MAPA DO CELÓW PROJEKTOWYCH

Oznaczenie kancelaryjne zgłoszenia pracy geod.	GGN-III.6640.3502.2021	
Miejscowość	Radzanowo	
Jednostka ewidencyjna	Identyfikator	141910_2
	Nazwa	Radzanowo
Obręb ewidencyjny	Identyfikator	0020
	Nazwa	Radzanowo
Skala mapy	1:500	
Nazwa układu współrzędnych	Prostokątnych płaskich	2000/21
	Wysokości	PL-EVRF2007-NH
Oznaczenie granic obszaru, które były przedmiotem aktualizacji	-----	
Oznaczenie i informacje o służebnościach gruntowych mających wpływ na zagospodarowanie gruntów zlokalizowanych w granicach projektowanej inwestycji	Nie badano	
Oznaczenie i symbol konturu użytku gruntowego, który nie jest ujawniony w bazie danych ewidencji gruntów i budynków	Brak	
Usługi Geodezyjno – Kartograficzne mgr inż. Andrzej Kardasz 09-409 Płock, ul. Żyzna 21D m. 79 tel. 602-199-483 Reg. 611048910 NIP 774-148-18-93	Geodeta uprawniony mgr inż. Andrzej Kardasz nr upr. 17510 Płock, dn. 22.07.2021r.

- 78/9 działka objęta inwestycją
- linie rozgraniczające drogę
- proj. wodociąg
- proj. hydrant DN80
- proj. rury ostnowe na istn. kablach

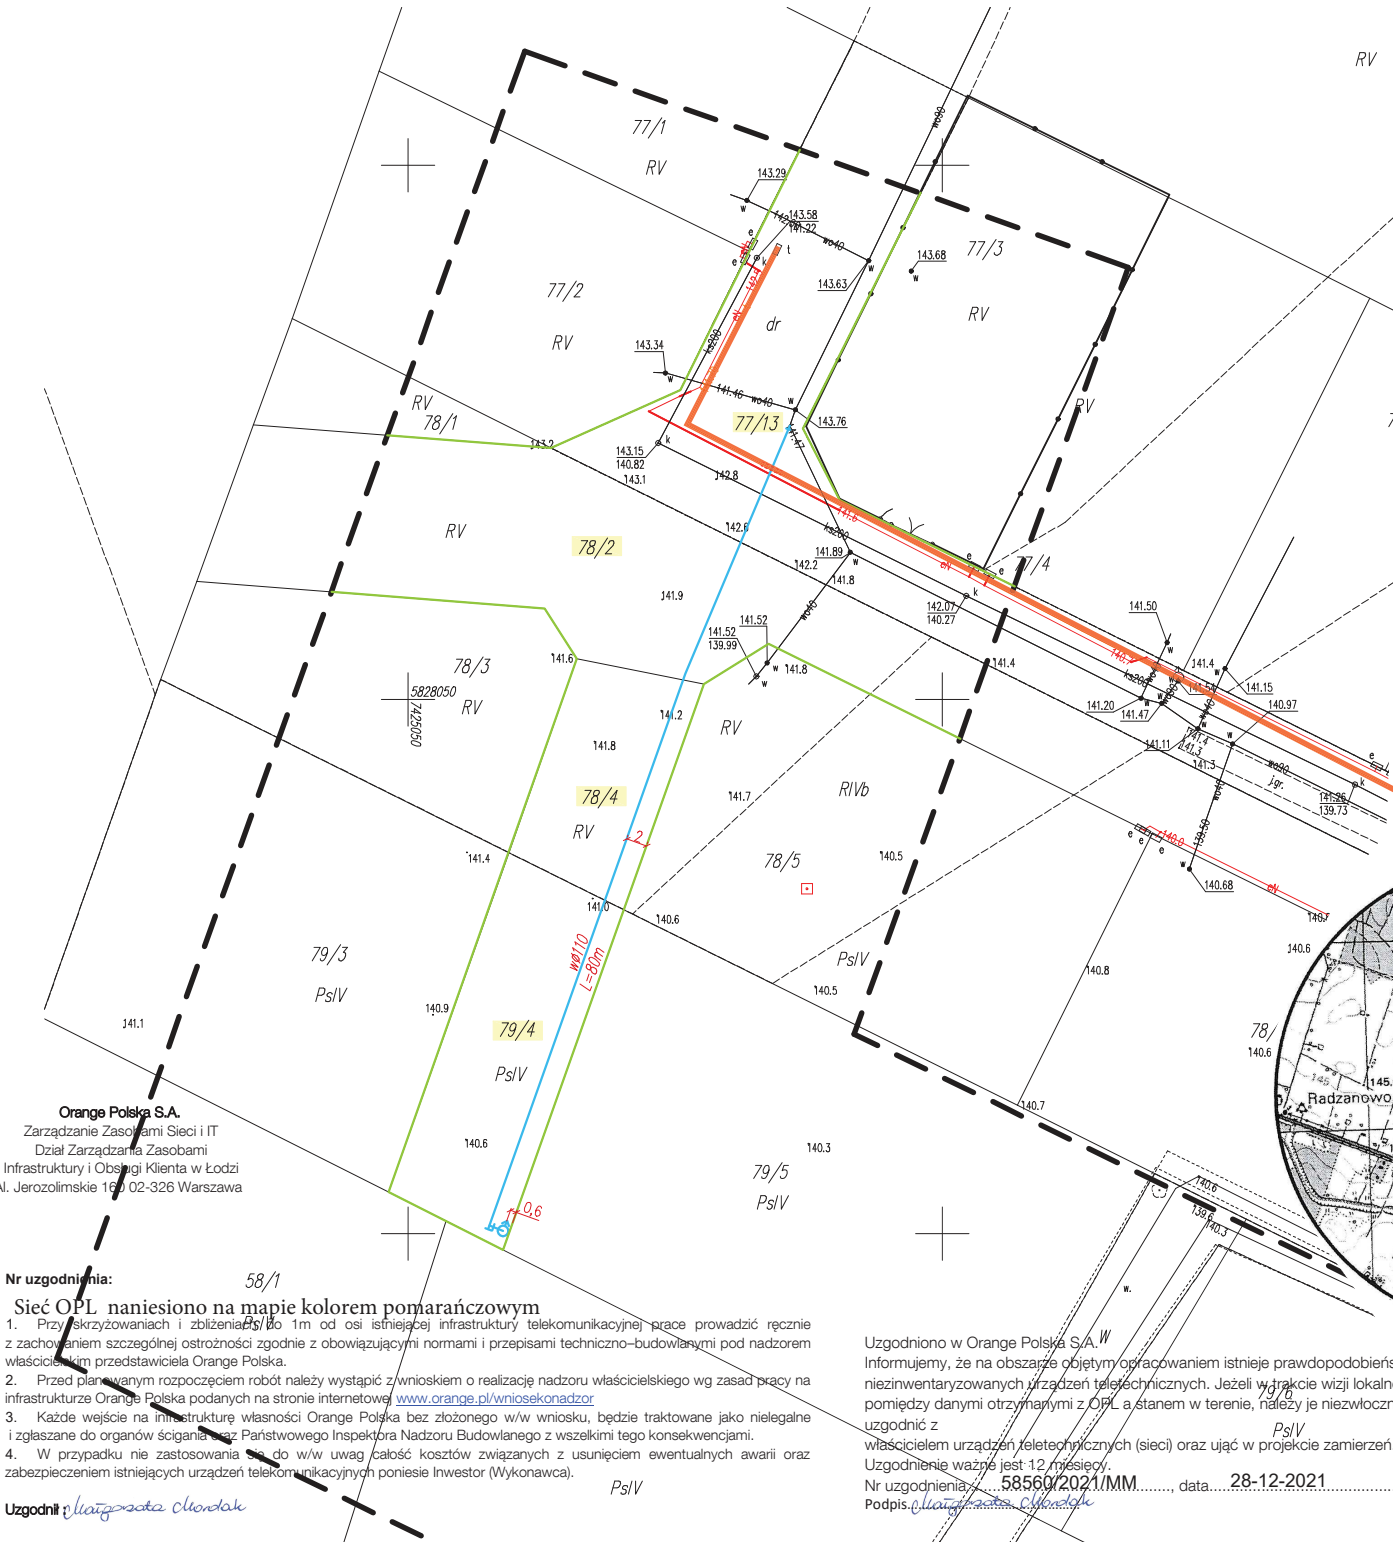
Nr uzgodnienia: 58/1
Sieć OPL naniesiono na mapie kolorem pomarańczowym

- Przy skrzyżowaniach i zbliżeniach do 1m od osi istniejącej infrastruktury telekomunikacyjnej prace prowadzić ręcznie z zachowaniem szczególnej ostrożności zgodnie z obowiązującymi normami i przepisami techniczno-budowlanymi pod nadzorem właściciela, którym przedstawieliśmy Orange Polska.

- Przed planowanym rozpoczęciem robót należy wystąpić z wnioskiem o realizację nadzoru właścicielskiego wg zasad pracy na infrastrukturze Orange Polska podanych na stronie internetowej www.orange.pl/wniosek-onadzor

Uzgodniono w Orange Polska S.A.
Informujemy, że na obszarze objętym opracowaniem istnieje prawdopodobieństwo występowania niezainwentaryzowanych urządzeń technicznych. Jeżeli w trakcie wizji lokalnej, zostaną stwierdzone różnice pomiędzy danymi otrzymanymi z OPL a stanem w terenie, należy je niezwłocznie zgłosić do Orange i uzgodnić z właścicielem urządzeń telekomunikacyjnych (sieci) oraz ująć w projekcie zamierzeń.
Uzgodnienie ważne jest 12 miesięcy.
Nr uzgodnienia: 58560/2021/MM, data: 28-12-2021
Podpis:
